Detaljplan för del av fastigheterna Hillerstorp 1:48, 1:57, 1:59, 2:69, 4:186 och 4:236 (f. d. Ekorren) i Gnosjö kommun, Jönköpings län

SAMRÅDSREDOGÖRELSE

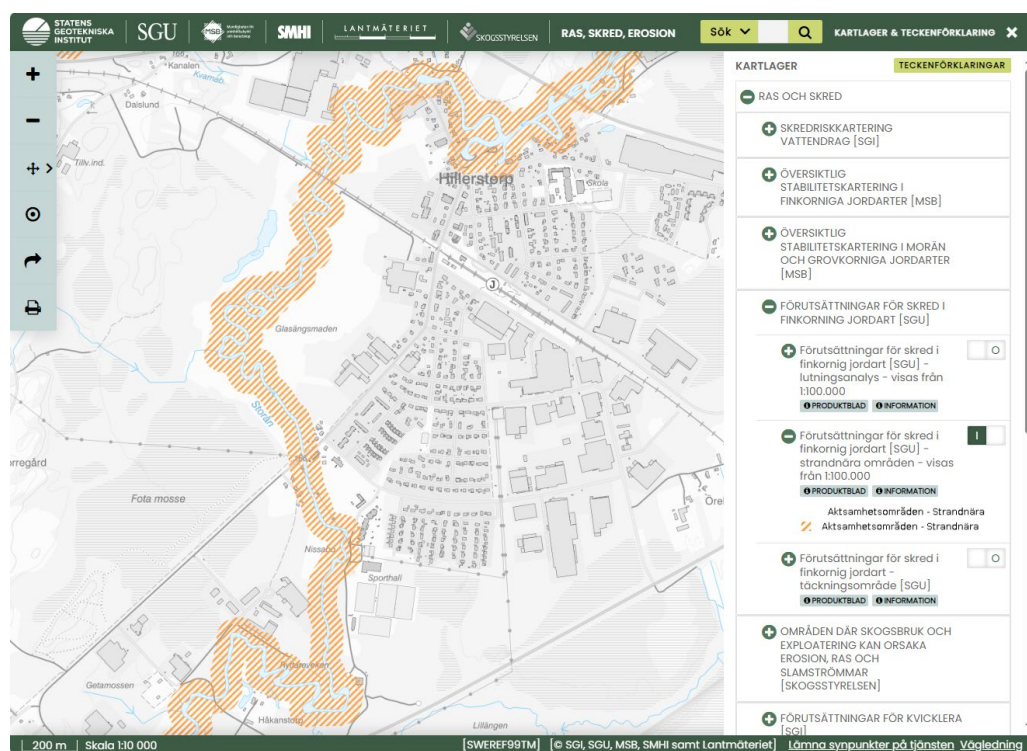
Enligt Länsstyrelsens bedömning innebär områdets lokalisering och omgivande trafiksituation att riktvärden för ekvivalent buller sannolikt inte överskrids vid fasad, men då byggrätten ligger intill en väg bör detta ändå redovisas i planhandlingarna.

Planen behöver även redovisa/säkerställa att bostäderna som medges har förutsättningar att uppfylla riktvärden för uteplatser både vad gäller ekvivalenta och maximala ljudnivåer. Det behöver också beskrivas utifrån vilket underlag som kommunen gör bedömningen att samtliga riktvärden kan uppfyllas. Till stöd för bedömning och ställningstagande kan exempelvis Boverkets vägledning "Hur mycket bullrar vägtrafiken" användas.

Trafikmängderna bedöms inte vara av sådan art att bullerriktvärdena överskrids. Hade planområdet varit beläget utefter väg 151, hade det lägsta tabellvärdet i Boverkets vägledning "Hur mycket bullrar vägtrafiken" varit tillämpligt. Aktuell planområde ligger med 20 m avstånd till vägmitt Storågatan, som är mindre än väg 151 och därför inte uppnår de ÅDT-värden som Boverkets vägledning har tabeller för. Planområdet befinner sig inte i bullerutsatt läge.

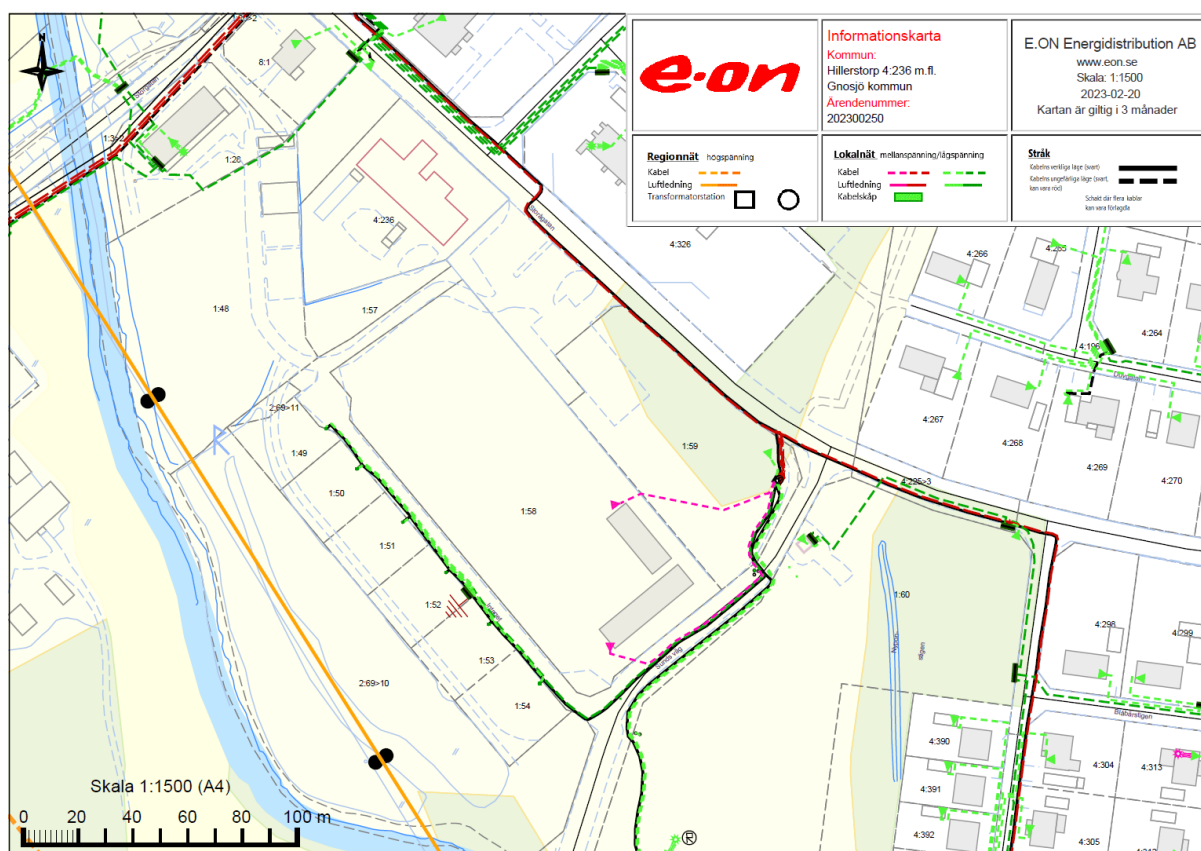
Järnbäraren Fastighets AB önskar nockhöjd 25,0 m på det område som avses för bostäder.

Kommentar: Bestämmelsen om högsta nockhöjd revideras i planhandlingarna enligt önskemål.
